○JR東海への質問事項に対する回答

### 御嵩町からJR東海への確認事項に対する回答

#### 盛土構造の安全性について、円弧安全率の最終結果の報告を求める

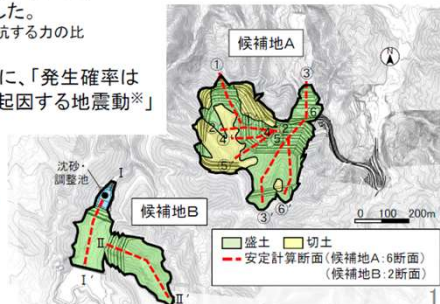
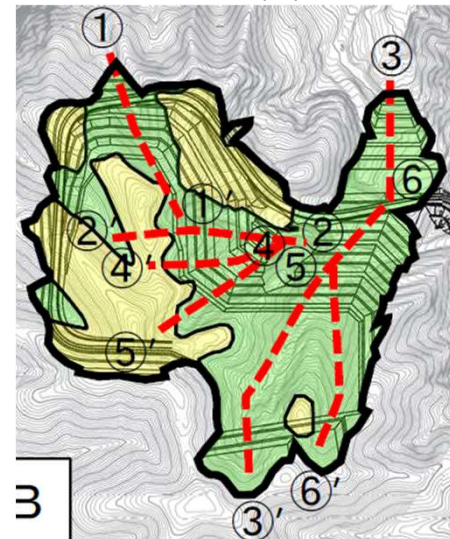
6	鈴木	盛土安全性	P1最下段、第4回フォーラムで説明した形状から一部変更したとありますが、どこが変わったか、教えてください。P10委員会審議はいつ行われましたか？議事録は開示できますか？意見があり、反映したとありますが、具体的にどんな意見が出されましたか？(議事録で確認できればベストですが)基準を満足したとのエビデンスがあると聞きました、開示できますか？候補地Bの盛土の安定計算をする場合、遮水シートに包まれた要対策土があんこのように内部に存在しているが、計算上どのように反映されているのか？	○第4回フォーラムでご説明した形状からの一部変更について ・置き場Aにつきましては、第4回フォーラムでご説明した形状からの一部変更しています。変更内容は、将来活用する際の使い勝手を考え、平場②と平場③の仕上げ高さを合わせたほか、盛土の天端付近において切土量を減らす工夫(一部ののり面におけるブロック積擁壁の採用や、切り盛り計画の変更)をいたしました。変更箇所については別紙をご参照ください。  ○高盛土委員会の開催時期、審議内容について ・当社からのご説明資料をご確認ください。  ○遮水シートの安定計算上の扱い ・遮水シートで封じ込める範囲は、すべり面を外した位置に設けています。(第4回審議会当社説明資料P15を参照) なお、遮水シートの滑り対策といたしましては、斜面に対向する向きに敷設いたします。詳細は第4回フォーラム当社説明資料P34をご参照ください。また、斜面部に遮水シートを設置する際は、シート自体の自重でシートが滑り落ちることを防止するために、コンクリートにより固定します(第4回フォーラム事前質問への回答書No.8,9に記載)。

- ・高さ15mを超える盛土ののり面(候補地A:6断面、候補地B:2断面)において安定計算を行い、公的専門研究機関等による照査を受け、盛土の安定性を確認しました。
- ・安定計算とは、地山や盛土材料の性質、計画するのり面の勾配等を設計条件として、すべり面の安全率<sup>※</sup>を算出することです。  
今回、設計した盛土は、安定計算したすべてのすべり面の安全率が「常時で安全率>1.5」、「地震時で安全率>1.0」を満足する形状であることを確認しました。  
※ 安全率:土が滑ろうとする力と土が滑りに抵抗する力の比
- ・地震動は、宅地防災マニュアルを参考に、「発生確率は低いが直下型又は海溝型巨大地震に起因する地震動<sup>※</sup>」を想定して計算を行いました。  
※ 設計水平震度:0.25(震度6~7程度の地震)

・なお、右図の盛土形状は、詳細設計の結果、第4回フォーラムでご説明した形状から一部変更しました。
